Rapport de l'Inspection des installations classées

Visite d'inspection du 10/05/2023

SARL LE BOIS JOLI

Le présent rapport rend compte de l'inspection réalisée le 10/05/2023 dans l'établissement SARL LE BOIS JOLI implanté Le Petit Pointreau 85710 La Garnache. Cette partie « Contexte et constats » est publiée sur le site Géorisques (<https://www.georisques.gouv.fr/>).

Figure 22 - Évolution du nombre de séquences analysées au cours de la nuit (Pipistrelles, toutes nuits et 2 micros confondus)

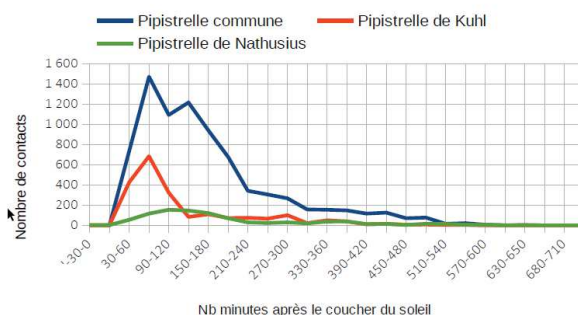
Le graphique de la figure 22 du rapport de suivi fait apparaître qu'un nombre de contacts significatifs a pu être observé au-delà de 4 h après le coucher du soleil, et à minima jusqu'à 360 minutes, soit 6 h après le coucher de soleil :

Ces éléments relevés posent question quant à la suffisance de la durée de couverture nocturne de 4 h définie dans le bridage mis en place en 2019 et à son efficacité.

L'inspection confirme, au vu des résultats du premier suivi de mortalité, que le seuil de vent de 5 m/s est insuffisant et qu'il convient d'appliquer, à minima, un seuil de 5,5 m/s. Les plages horaires (durées nocturnes du bridage) sont à redéfinir. Le rapport de suivi de 2018 ne présente pas le détail de l'activité observée, par mois et selon la température et la vitesse de vent, idéalement par espèces, ce qui aurait été un plus pour le rendu du suivi.

=> le bridage en faveur des chiroptères à mettre en œuvre en 2023 doit être renforcé et défini, en lien avec un bureau d'étude, à la lumière du suivi, notamment d'activité des chiroptères en altitude, réalisés en 2018 (et des données détaillées de ce suivi). Aussi, l'inspection des ICPE, comme indiqué en séance, insiste sur la nécessité de définir un bridage suffisamment protecteur du groupe d'espèces, avec en plus, au besoin, la pertinence de définir un bridage spécifique pour les espèces au statut de conservation précaire (VU, EN, CR) et notamment la Noctule commune, sur les périodes de forte activité de ces espèces et pouvant se traduire notamment par l'application de seuils de vitesse de vent plus élevés (de l'ordre de 7 à 8 m/s).
